<b>Ihre Nachricht</b>	<b>Unser Zeichen</b> 3-4622-WUN-12247/2024	<b>Bearbeitung</b> +49 (9281) 891-213 Michaela Blüml poststelle@wwa-ho.bayern.de	<b>Datum</b> 04.09.2024
-----------------------	---	--	----------------------------

Bauleitplanung der Stadt Selb, Beteiligung gem. § 3 Abs. 1 und § 4 Abs. 1 BauGB vorhabenbezogener Bebauungsplan mit integriertem Vorhaben- und Erschließungsplan und Grünordnungsplan Nr. 220 „Solarpark Plößberg-Ost“ für das Gebiet nördlich der Staatsstraße 2179 im Bereich östlich Dorf-Plößberg und der Kreisstraße WUN 16 sowie zugehörige Änderung des Flächennutzungsplanes Nr. 2023/2

zu o.g. Verfahren nehmen wir aus wasserwirtschaftlicher Sicht wie folgt Stellung:

## Selb Plößberg

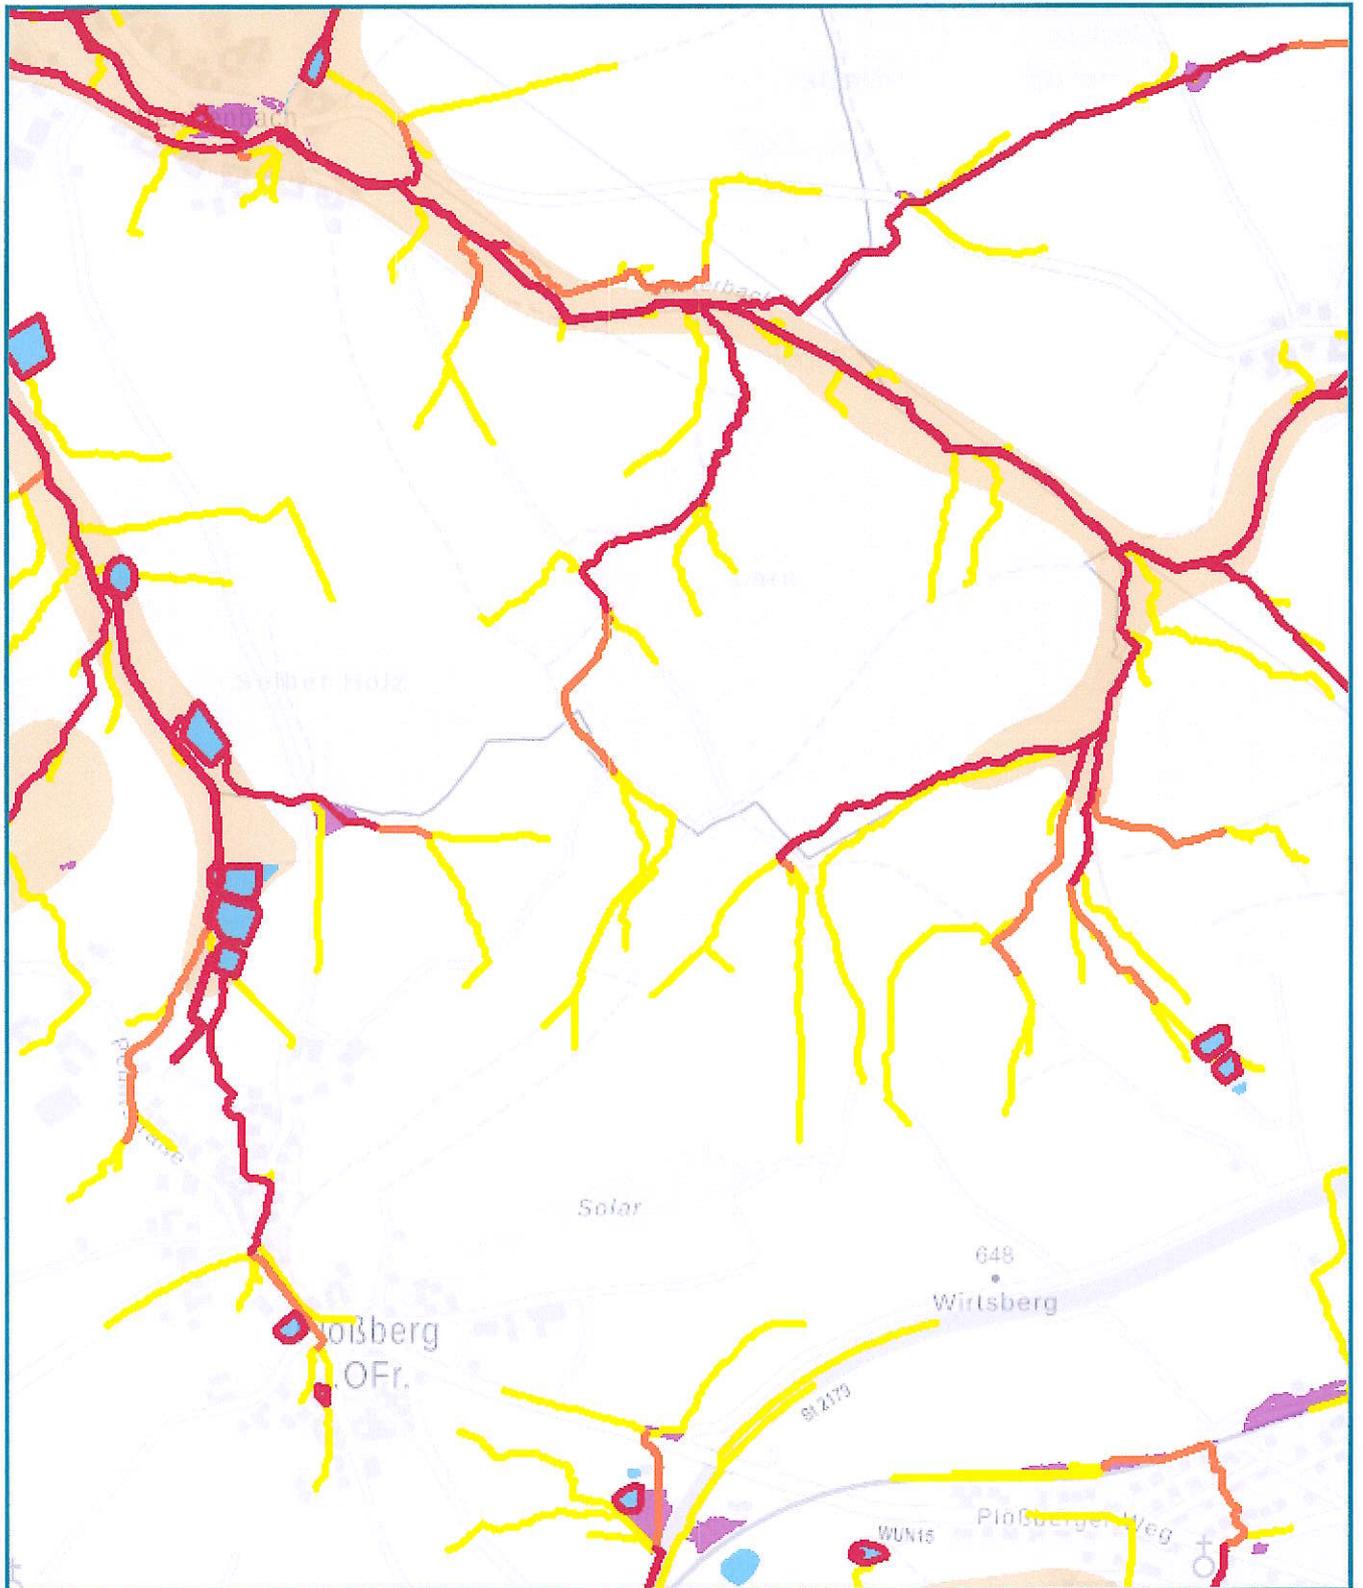
Bei Starkregen kann laut HIOS-Karte (siehe [https://www.lfu.bayern.de/wasser/starkregen\\_und\\_sturzfluten/hinweiskarte/index.htm](https://www.lfu.bayern.de/wasser/starkregen_und_sturzfluten/hinweiskarte/index.htm); siehe Anhang) das geplante Gebiet in unterschiedlicher Intensität betroffen sein. Die Verantwortung für Schäden im Falle eines Starkregens obliegt dem Bauherren / Betreiber der Anlage.
